Lettre d'accompagnement aux clients, aux prestataires de soins à domicile, aux distributeurs

Date : le 6 février 2020

Objet : Mesure corrective dans le cadre d'un avis de sécurité pour la mallette de protection Vivo 55/65 006344

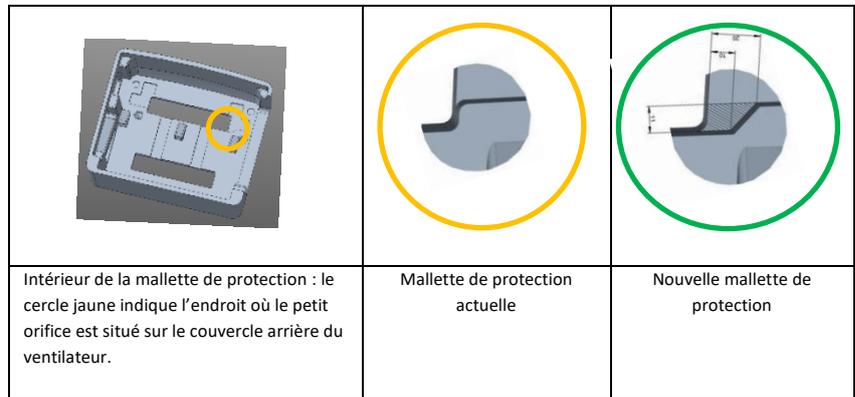
Breas Medical a reçu un retour d'informations du marché selon lequel le petit orifice sur le couvercle arrière d'un ventilateur Vivo 55 ou Vivo 65 pourrait être obstrué lorsque le ventilateur est enfoncé trop fermement dans la mallette de protection en exerçant une pression depuis l'avant ou l'arrière. Cela peut conduire à une alarme de réinspiration ou de défaillance de la valve expiratoire lorsqu'un circuit avec valve expiratoire active ou un circuit double est utilisé.

1. Identifier les utilisateurs/patients utilisant des mallettes de protection (n° d'article 006344) avec un ventilateur Vivo 55 ou Vivo 65.
2. Vérifier si la mallette de protection est utilisée avec un circuit avec valve expiratoire ou un circuit double. Si tel est le cas, il convient de conseiller aux utilisateurs d'être attentifs aux alarmes de réinspiration et d'erreur de commande de la valve expiratoire. Si l'une de ces alarmes se produit, le petit orifice sur le couvercle arrière du ventilateur peut être obstrué. Pour résoudre le problème, s'assurer qu'aucune force n'est appliquée sur le côté avant ou arrière de la mallette de protection.

1. Conseiller aux utilisateurs des mallettes de protection d'être attentifs aux alarmes de réinspiration et d'erreur de commande de la valve expiratoire et les informer que si l'une de ces alarmes se produit, le petit orifice sur le couvercle arrière du ventilateur peut être obstrué. Cela peut être résolu en s'assurant qu'aucune force n'est appliquée sur le côté avant ou arrière de la mallette de protection. Si cette précaution est respectée, les mallettes de protection peuvent continuer à être utilisées.
2. Si un utilisateur le souhaite, Breas Medical propose de remplacer les mallettes de protection (n° d'article 006344) par de nouvelles mallettes de protection gratuitement. Breas Medical vous fournira le nombre de mallettes de protection achetées d'après ses registres. Les mallettes de protection remplacées doivent être détruites et la

Veillez noter que les mallettes de protection actuelles peuvent être facilement distinguées des nouvelles : les nouvelles mallettes de protection comportent un espace supplémentaire à l'endroit du petit orifice sur le couvercle arrière du ventilateur.
